MINUTA DE OBSERVACIONES

“NUEVA LÍNEA 2X66 KV VALDIVIA-PICARTE,
TENDIDO DEL PRIMER CIRCUITO”

NUP 1096

HITO RELEVANTE N° 4:

Figura 5. Extracto “PLANO FINIQUITO_PP_WF_200_AV_107_VLZ_24598_A2”

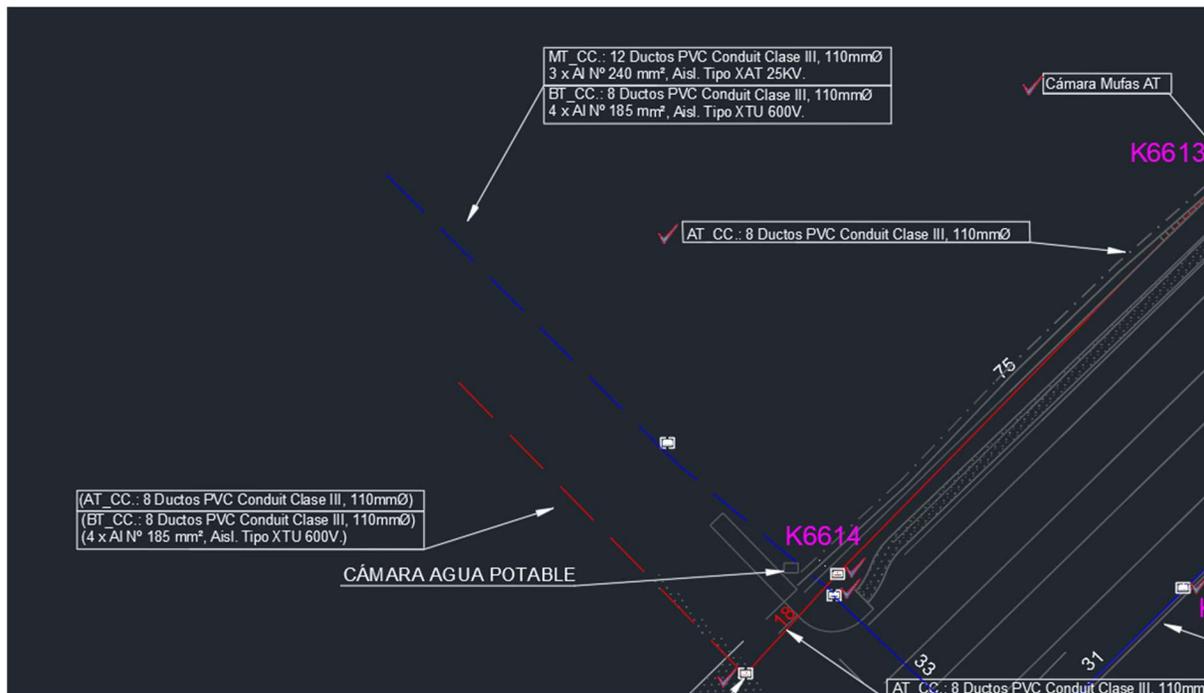
De acuerdo al plano “PLANO FINIQUITO_PP_WF_200_AV_107_VLZ_24598_A2”, los ductos instalados en Av. Circunvalación Sur, entre las cámaras C23 y C27, son de 110mm de diámetro (ver figura N°5), lo cual contraviene lo exigido en las mencionadas EETT. Se debe evidenciar a través de documentación, no basta con fotografías, que el diámetro de los ductos instalados en el poliducto de Av. Circunvalación Sur cumple con esta especificación.
